Addendum Addenda

No./No
1

Project Description / Description de projet M50 Epitaxy Lab- HVAC Replacement and New Exhaust System/M50 Laboratoire Épitaxie amélioration		
Project No./No de projet 5746	Departmental Representative / représentant ministériel Allan Smith	Date 8-Apr-2021
Solicitation No./N° de sollicitation 20-58135		
Notice: This addendum shall form part of the tender documents and all conditions shall apply and be read in conjunction with the original plans and specifications.		
Nota: Cet addenda fait partie intégrale des dossiers d'appel; toutes les conditions énoncées doivent être lues et appliquées en conjonction avec les plans et les devis originaux.

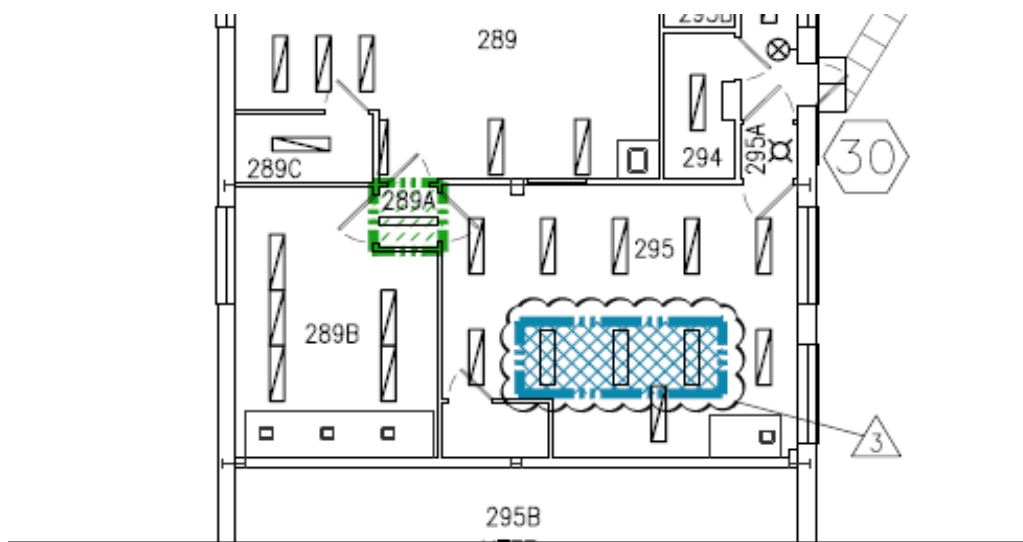
Note générale sur la mécanique : Ajouter ce qui suit : Nettoyer TOUTES les grilles/diffuseurs qui seront réutilisés ou qui sont actuellement raccordés à l'une des nouvelles unités de toit ou au système d'évacuation.
- 11 Dessin M02 :
Ajoutez ce qui suit : Le conduit raccordé au registre de dérivation doit être coupé à un angle de 45 degrés et être équipé d'une grille anti-oiseaux sur l'entrée.

Le poids approximatif des ventilateurs fournis par le CNRC est de 1800lbs chacun. <http://events.tcf.com/products/centrifugal-fans/baf-sw---airfoil-centrifugal-fan-swsi> .

Le poids approximatif du Daikin RTU fourni par le CNRC est d'environ 1409lbs. <https://www.daikinapplied.com/products/rooftop-systems/rebel>

Sous la note générale #1 : ajouter ce qui suit : L'ingénieur de conception doit être présent pendant l'équilibrage de l'air de tous les systèmes et la vérification de la procédure de sécurité de l'amortisseur dans le laboratoire 295.

- Exemple de schéma présenté ci-dessous :

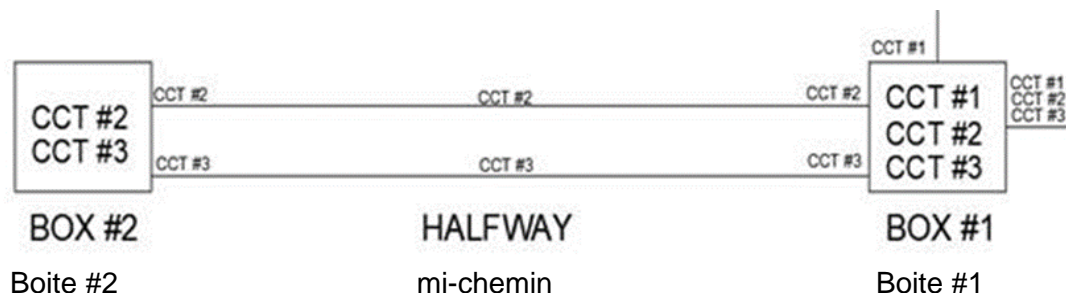
- 18 Fournir l'identification des conduits/câbles :
- Identifiez tous les circuits électriques dans chaque boîte de jonction et chaque boîte de tirage sur le couvercle de la boîte avec une étiquette P-touch de 9 mm. Identifiez tous les circuits électriques sur chaque extrémité de conduit où le conduit pénètre dans un mur, une enceinte, une boîte de jonction ou une boîte de tirage, et au milieu de chaque parcours de conduit entre les murs, les enceintes, les boîtes de jonction ou les boîtes de tirage avec une étiquette P-touch de 3 mm.

- Identifier le circuit électrique sur chaque câble de 250MCM ou plus avec une plaque signalétique en forme de lamelle, ou sur chaque câble de 4/0 ou moins avec une étiquette P-touch, sur chaque répartiteur, tous les 30 m de chaque parcours de câble et à l'extrémité du câble où celui-ci pénètre dans un mur, une enceinte, une boîte de jonction ou une boîte de tirage.
